Evidenčné číslo
9380/10301/2026Vybavuje
AndraščíkováDátum
28.7.2026

VYSVETLENIE INFORMÁCIÍ Č. 6, INFORMÁCIA O POSUNE LEHÔT

„R2 Šaca – Košické Oľšany, I. úsek“

OCEĽOVÉ ZVODIDLO, ú.z. H3, DĹ. 189,2 m
km -0.020 - 0.16920 VETVA "E", VĽAVO

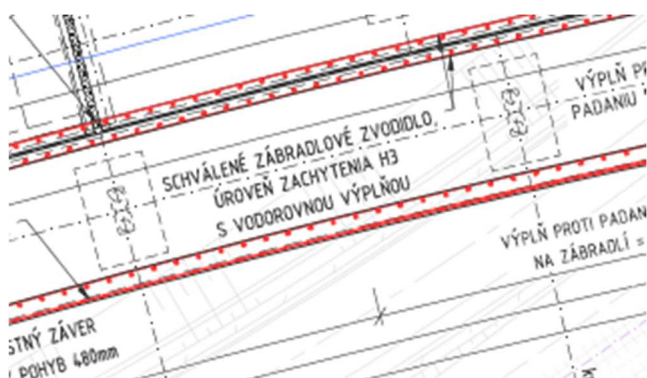
Pri SO 101-05.2 sa vo VV nachádza poznámka, že má byť použité obojstranné zvodidlo H3 vo výmere 52 bm. V TS sme však takúto požiadavku nenašli. V TS je uvedená výmera 189,2 m cestného zvodidlového systému H3, ale žiadne obojstranné v SDP sa neuvádza.

Žiadame obstarávateľa aby uviedol aké zvodidlo má byť použité a ocenené pri úrovni H3 obojstranné alebo jednostranné.

Platí rozsah podľa VV. V SDP vetvy E v km -0,085 je navrhované v existujúcom SDP 52 m obojstranné oceľové zvodidlo ÚZ H3 napojené na existujúce zvodidlo SDP a na navrhovanú mobilnú protihlukovú stenu v SDP vetvy.
